工程签证审批单

编号：YHW-23-007

| 项目名称 | 伊河湾项目 | 工程名称 | 10#楼 | | | | | | | | | | | | | | | | | |
| 签证部位 | 10#楼 2-1/3 轴交 C 轴 | | | | | | | | | | | | | | | | | | | |

施工内容: WKL36植筋加高

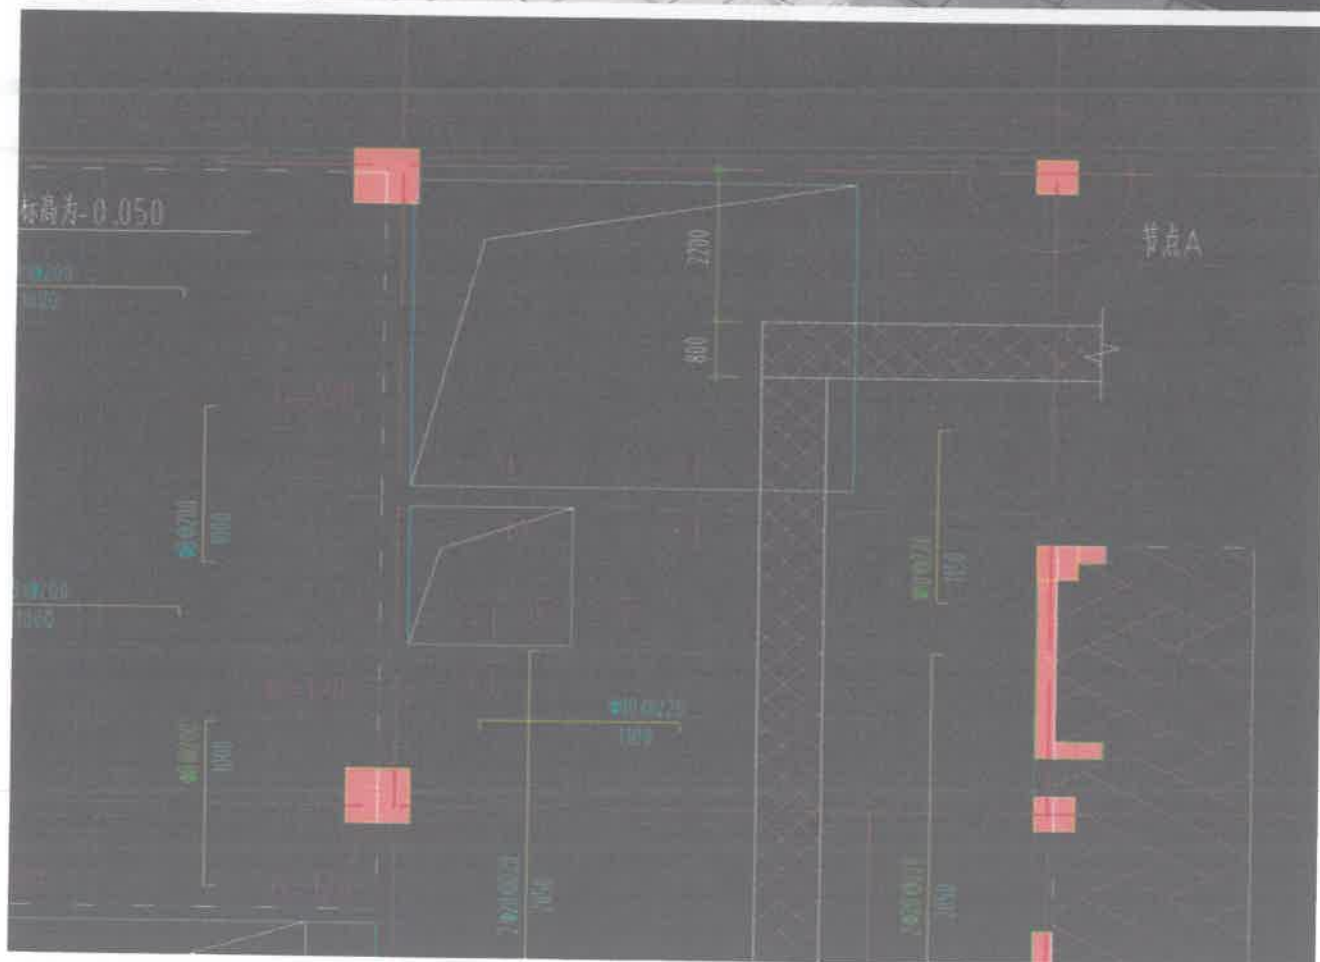
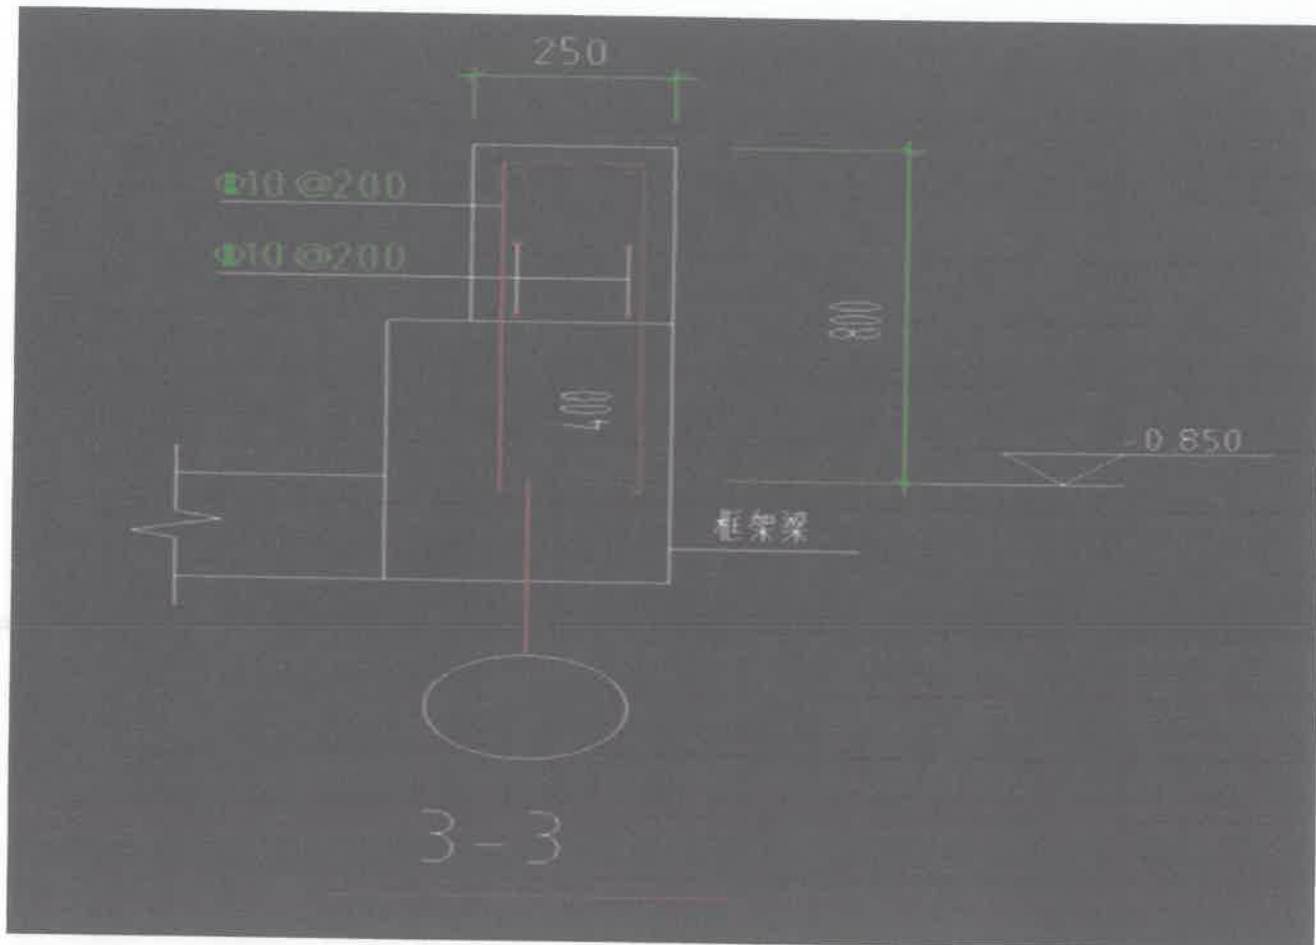
| 项目名称 | 伊河湾项目 | 工程名称 | 10#楼 | | | | | | | | | | | | | | | | | |
|--|---|----------|----------------|---------------------|--------|---------------------|--------------------|-----|--------|-------------|--------|--------|-------|----------|----------|--------------|---------------------|--------|---------------------|--------------------|
| 签证内容 | 内容： 根据贵公司于 2023 年 3 月 17 日通知，10#楼 2-1/3 轴交 C 轴原有 WKL36 标高为-085m，根据景观设计此处需填土，WKL36 梁高度不够，需对其进行加高至-0.05m，发生的工程量及费用如下： 1、工程量： | | | | | | | | | | | | | | | | | | | |

| 成本管理部 意见 | <p>变更测算金额 <u>28元</u> 详见测算费用表 已批 留转同 不再单独计费 流程需闭合</p> <p>专业成本管理岗: <u>胡淑杰</u> 日期:</p> <p>部门经理: 日期:</p> |
